晒川生活貯水池建設事業の検証に係る

検討結果報告書

平成 23 年 9 月

新 潟 県

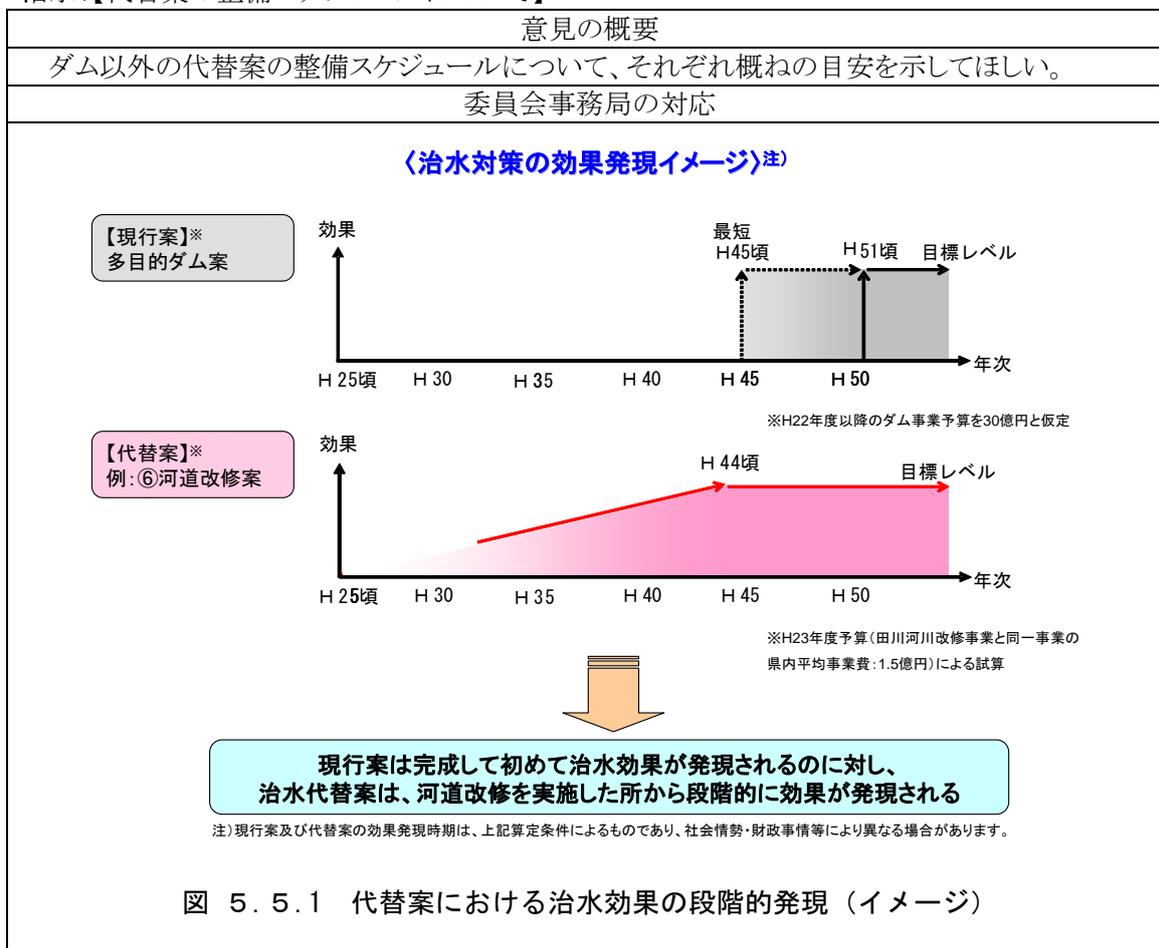
意見の概要
信濃川からの水系間導水案について、既存の農業用水を活用できるのではないかと 委員会事務局の対応
<p style="text-align: center;">※かんがい地区は、十日町市かんがい用水の千手発電所下流地区のみ記載</p>
<p>○小千谷発電所への影響  <u>総取水量が減となるため、小千谷発電所の発電量が減となる。</u></p> <p>〈河川使用者からの意見〉  「民間事業者である弊社の事業に影響を及ぼすものであり、株主の理解も得られないおそれもあることから、同意いたしかねる。」</p>
<p>図 5.5.2 JR信濃川発電所 かんがい・克雪用水取水の概要図</p> <p>信濃川発電所の利水形態は、下図のとおり、千手発電所で発電した水を、さらに小千谷発電所で発電する仕組みとなっている。</p> <p>かんがい用水や市の克雪用水は、千手発電所から小千谷発電所の間で取水している。千手発電所を経由した水を既にある取水施設を利用し、発電所直下で取水し利用する案であり、結果として小千谷発電所へ行く水量が減少し、減電となる。この案に対しては、河川使用者から協議において、「株主の理解を得られない恐れもあることから同意いたしかねる」との意向が示されている。</p> <p>なお、かんがい用水（4/1～11/30）と克雪用水（12/1～3/31）の取水期間は別々であるため、導水管の利用は可能ですが、水利権を振り替えることはできない。</p>
